**Projet intitulé : « Aménagement du lac du Vallon sur la
commune de Bellevaux (Haute-Savoie) »
(Maître d'ouvrage : Commune de Bellevaux)**

**Avis de l'autorité administrative de l'État
compétente en matière d'environnement
sur le dossier présentant le projet et comprenant l'étude d'impact**

Avis n°2014P1505

émis le 29 janvier 2015

Plan des aménagements – Source : étude d'impact p.11

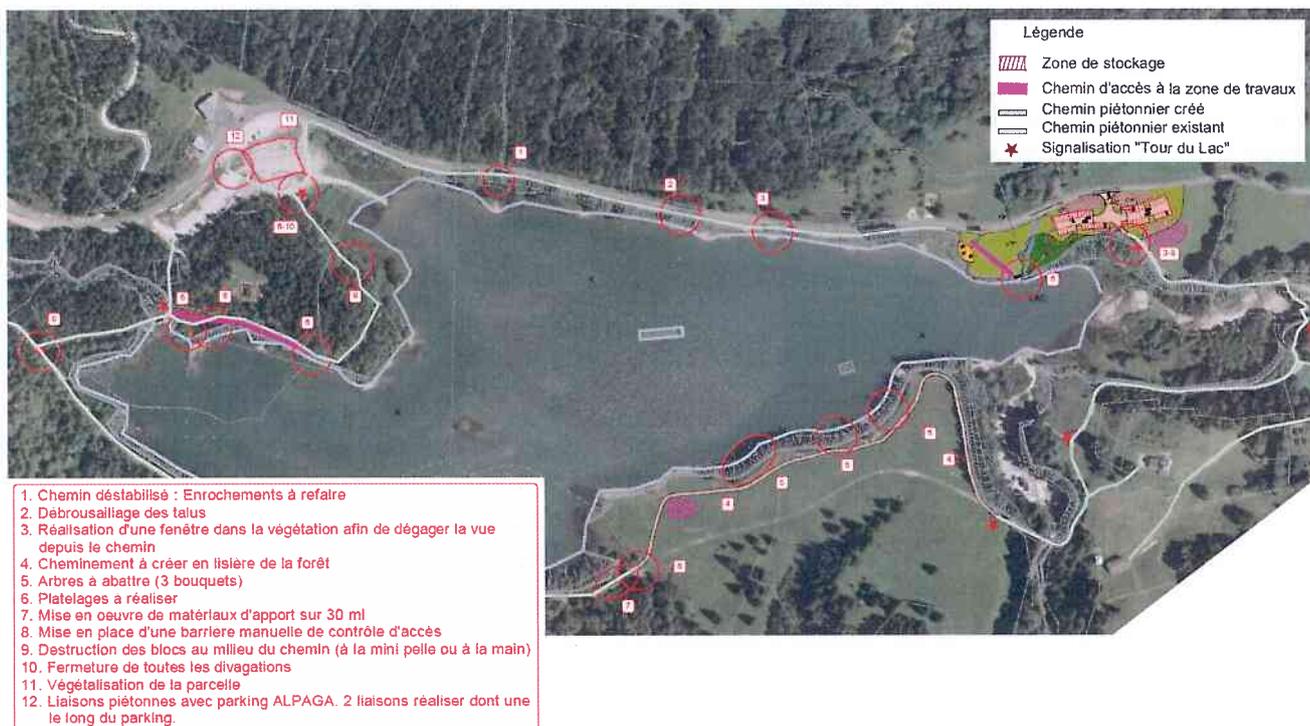
Ce projet concerne l'aménagement du lac de Vallon, situé sur la commune de Bellevaux en Haute-Savoie. Il consiste en la création d'un sentier piéton autour du lac et d'un parking de 55 places. L'étude d'impact produite a été sollicitée suite à la décision de l'autorité environnementale du 6 novembre 2012, dans le cadre de la procédure de cas par cas (rubrique 11 du tableau annexé à l'article R122-2 du CE).
